**Emne:** Kapasitet på VA nett i Hillandvest

I forbindelse med en byggesak i Hilland Vest med kommunens saksnr. 22/7244 - 22/81857, fikk vi en uttale ifm påkobling til VA, se vedlegg.

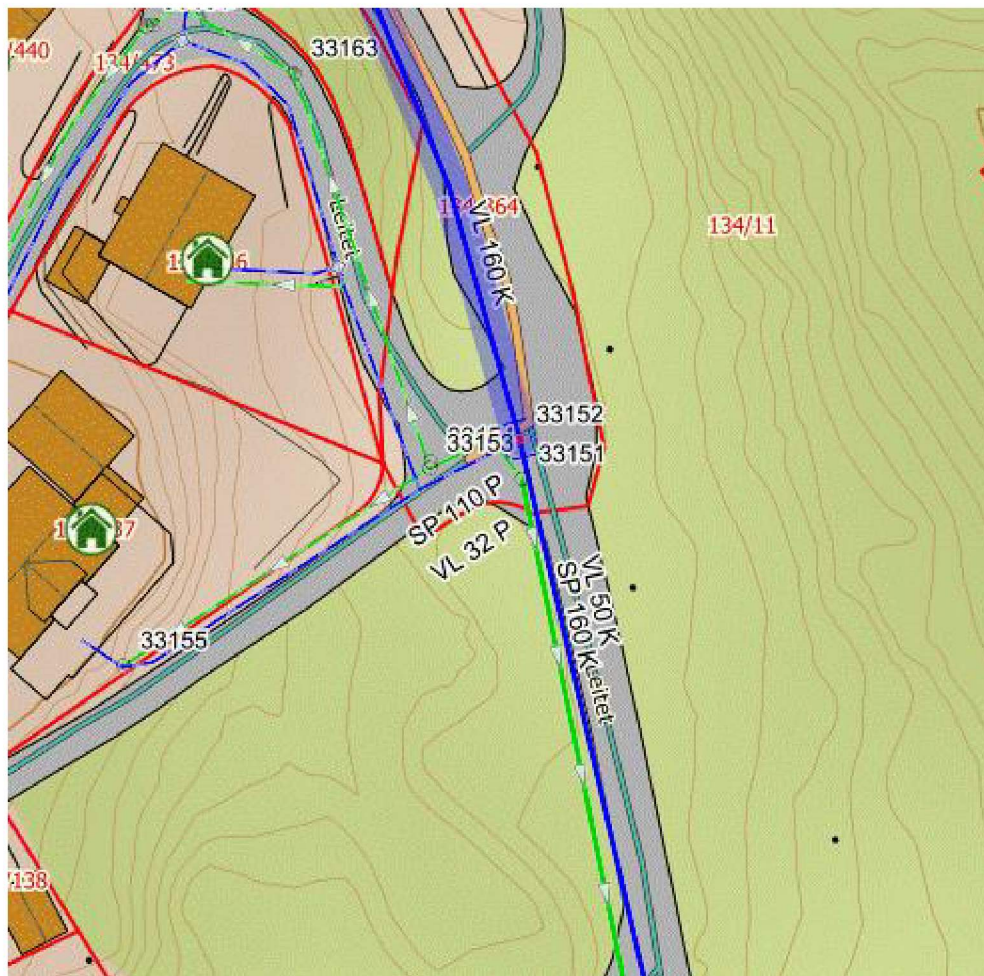
Vi har nå i samråd med saksbehandler i byggesaken valgt å trekke den og omprosjekttere og søke på nytt, men i den forbindelsen er det viktig for oss å vite hva kapasiteten er på dette VA anlegget, og hvor mange boenheter som kan opprettes uten at det vil kreves en utvidelse av VA anlegget?

Som skrevet i uttalen er det 18-20 adresser som er kobla inn på slamavskilleren.

Ein rørlegger eller konsulent må da se på hvor mye en kan tilføre slamavskilleren av ekstra abonnenter før kapasiteten er full her.

Slamavskilleren er i dag oppgitt til og være 32m<sup>3</sup>

Vannforsyningen forbi området er via en 50mm PE ledning. Om en går opp til Kum 33151 i krysset ovenfor området er det her 160PVC fram til kummen så her bør det være god kappasitet.

I dag er det oppgitt at det er 6-8 adresser som er kobla på denne 50mm ledningen som har en lengde på ca 250 meter til endes.

En rørlegger eller konsulent må her se på hva som er mulig for og beregne antall boliger tilknytt denne. En må og se på krav til brannvann dekning i området ved utbygging.

Om det trengs ein test på vannmengder på kum 33151 kan dere henvende dere til driftsavdelingen til Alver kommune for og få dei til og ta ein kappasitetstest.
